Krycí list ZBV

Název Stavby dle SoD: II/101 Jirny, mostev.č. 101-075a přes D11 v obci Jirny Název stavebního objektu/provozního souboru (SO/PS): SO 501 Přeložka STL plynovodu	Číslo SO/PS / / pořadí Změny SO/PS: 501/1	Číslo ZBV: 1
--	---	---------------------

Změnový list

Iniciátor změny: Zhotovitel
Předmět Změny: Náhrada protlaku

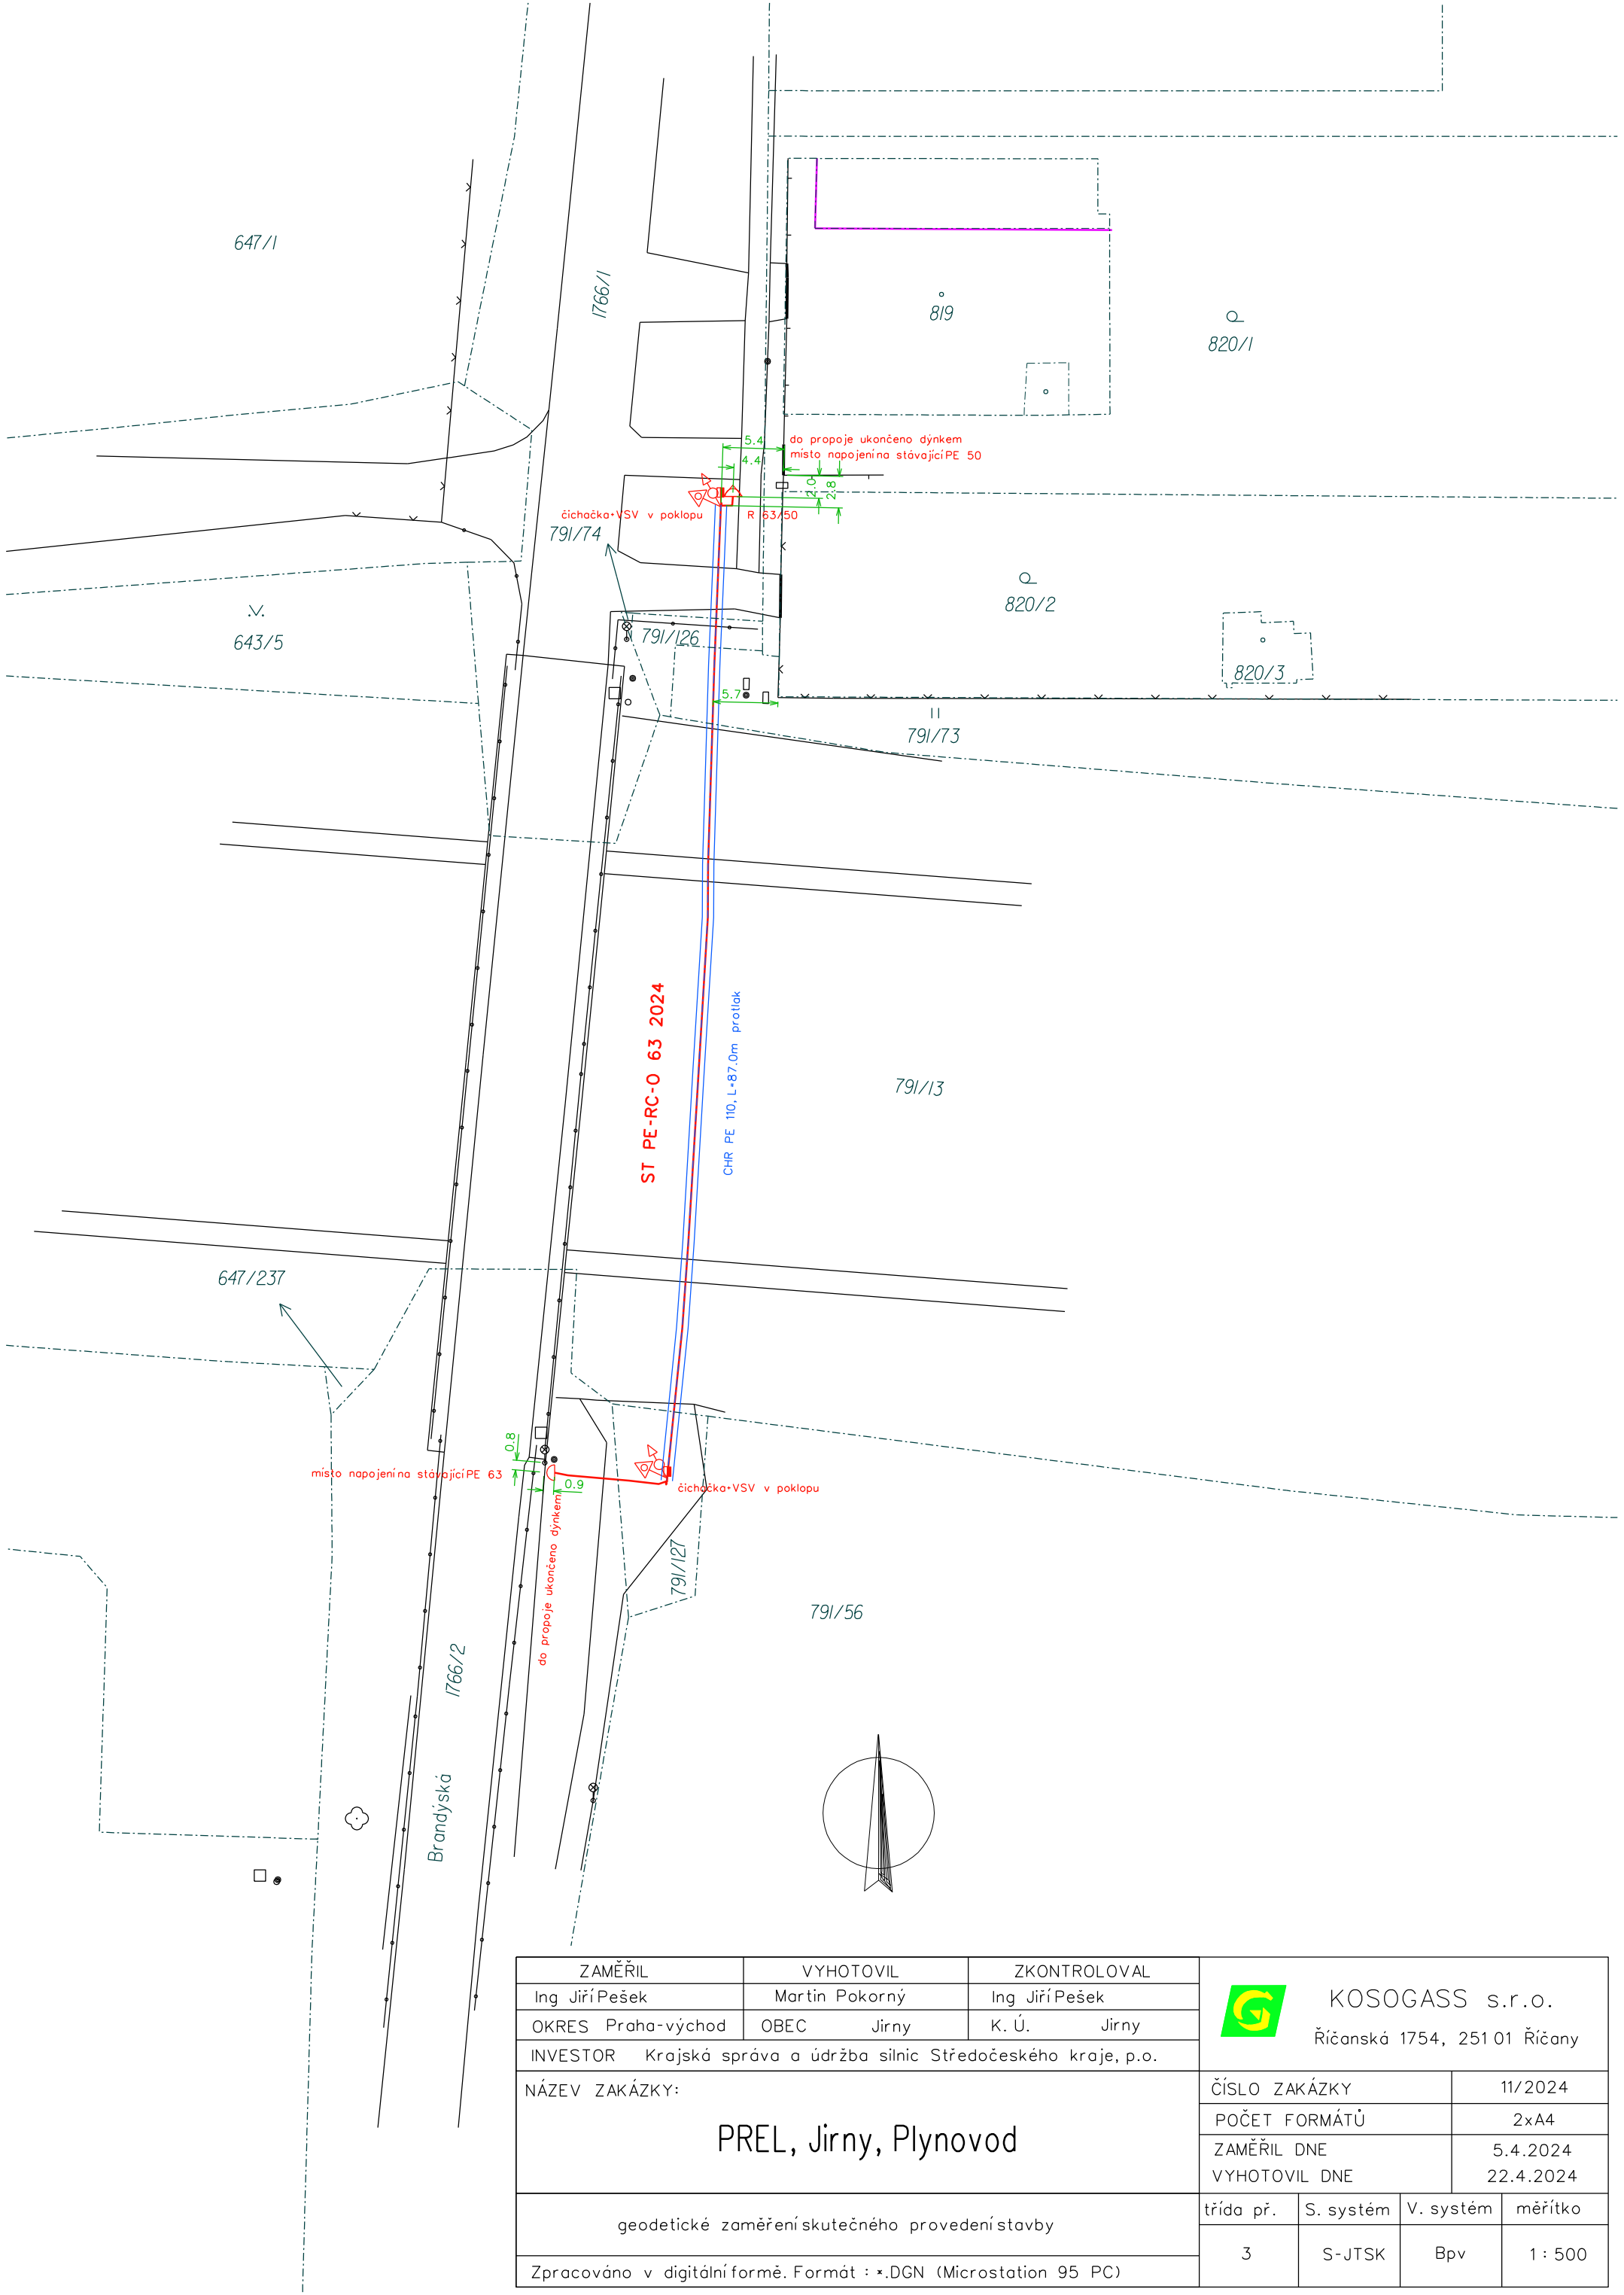
Při předání staveniště SO 501 Přeložka STL plynovodu bylo při prohlídce sond na obou stranách dálnice dne 12.03.2024 zjištěno, že v místě plánované přeložky se nachází skalní podloží v celém prostoru přeložky. Tento geologický profil neumožňuje provést přeložku protlakem. Řešením je řízený podvrt pod D11. Tato technologie neumožní dodržení plánovaného rádiusu trasy přeložky. Dojde ke změně polohy startovací jámy pro podvrt a dojde i ke změně místa vyústění přeložky.

Vzhledem k výše uvedenému skutečnostem TDI souhlasí se změnou technologie provedení přeložky STL. Zařazení změn do skupiny 3 jako nepředvídatelné.
